Modulo per la presentazione delle osservazioni per i piani/programmi/progetti sottoposti a procedimenti di valutazione ambientale di competenza statale

Oggetto: Codice procedura 10847 - Costruzione ed esercizio di un impianto di produzione di energia elettrica da fonte eolica "FIORA" di potenza nominale pari a 52,8 MW, da realizzarsi nel comune di Manciano (GR) e delle opere ed infrastrutture connesse

ALLEGATO n1 OSSERVAZIONI IMPIANTO EOLICO INDUSTRIALE “FIORA” COMPOSTO da n. 4 immagini e 4 pagine.

IMMAGINE n. 2 CUMULO IMPIANTI EOLICI nel BACINO VISIVO TERRITORIO di MANCIANO e di MONTALTO di CASTRO.

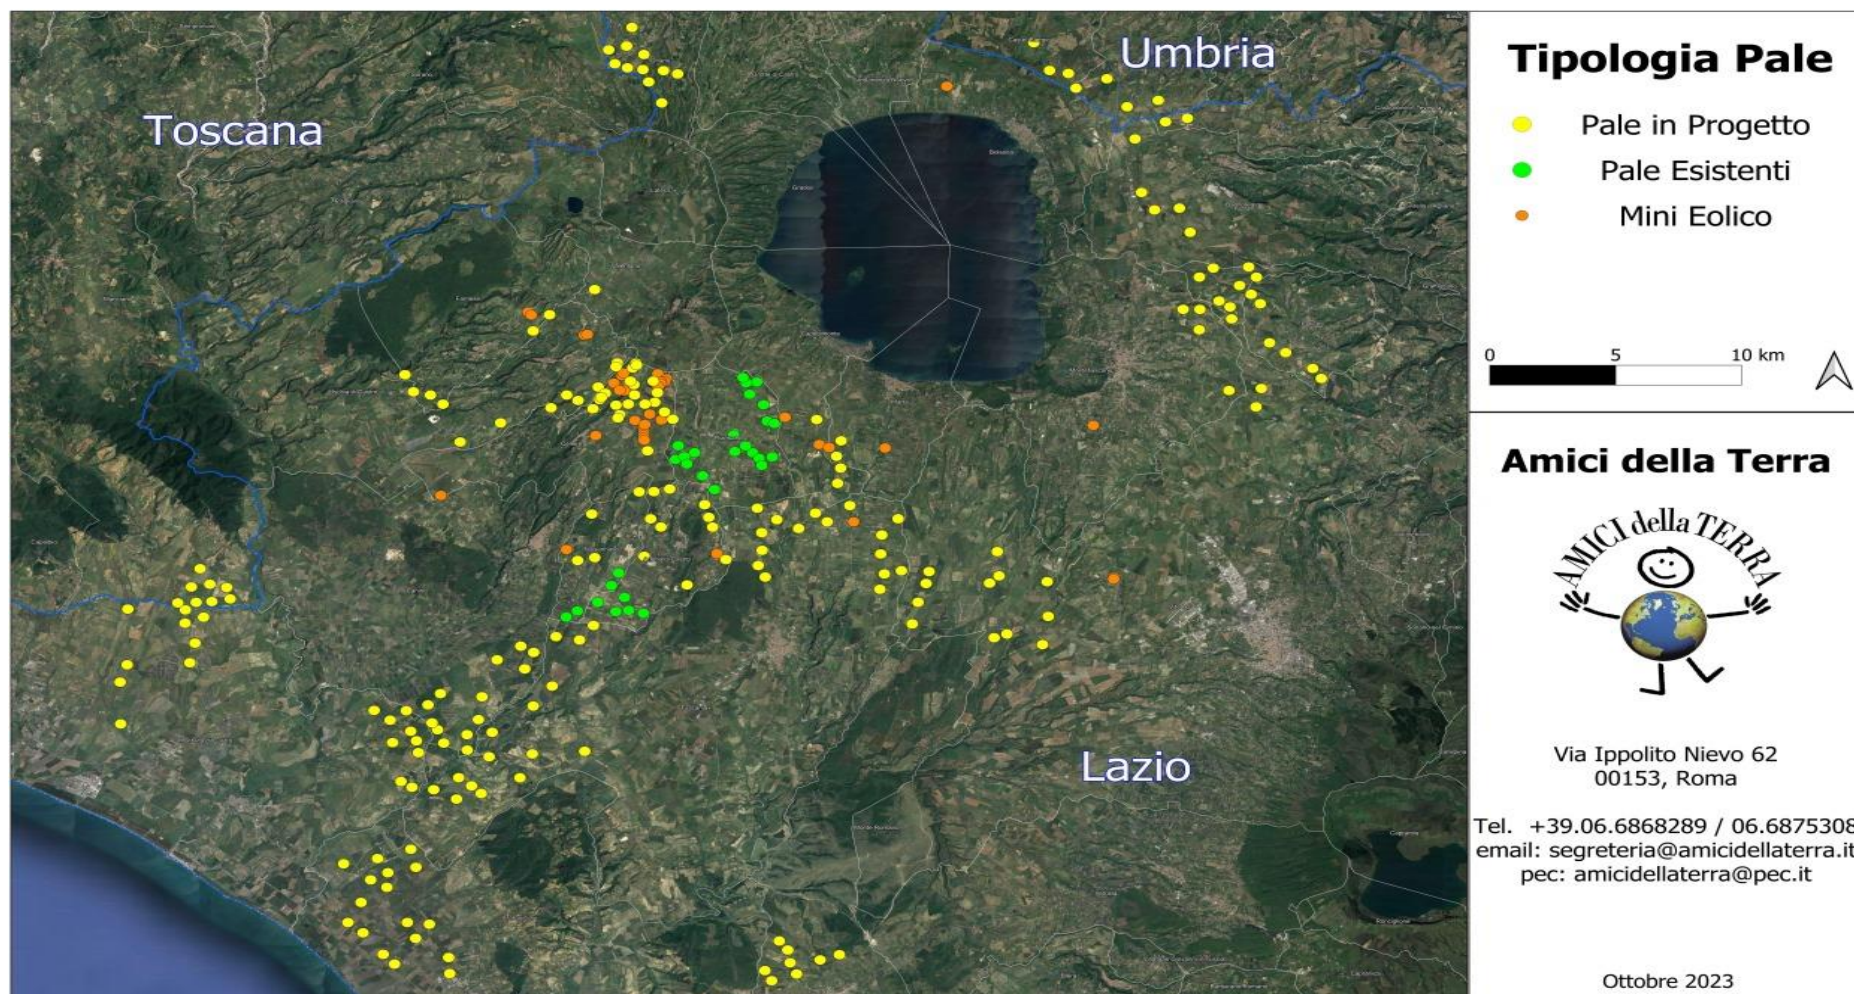
3) OSSERVAZIONE: CUMULO e SATURAZIONE IMPIANTI FER NELLA PROVINCIA di VITERBO, IN PARTICOLARE NEL COMUNE DI MONTALTO DI CASTRO E NELLA ZONA A CONFINE CON IL COMUNE di MANCIANO che SI TROVANO NELLO STESSO BACINO VISIVO.

La zona in cui in cui è stato progettato l'eolico Fiora è già occupata da diversi centinaia di ettari di impianti fotovoltaici già esistenti e in procedura VIA al Mase e alla Regione Lazio così come da diversi progetti di impianti eolici industriali (vedi Allegato Osservazioni immagini nn. 2,3 e 4. L'impianto eolico Fiora, pur trovandosi in Toscana ma nello stesso bacino visivo del territorio limitrofo laziale ed a poche centinaia di metri da una zona già estremamente satura del Lazio, andrebbe ad appesantire una situazione già *critica per la sostenibilità ambientale*.
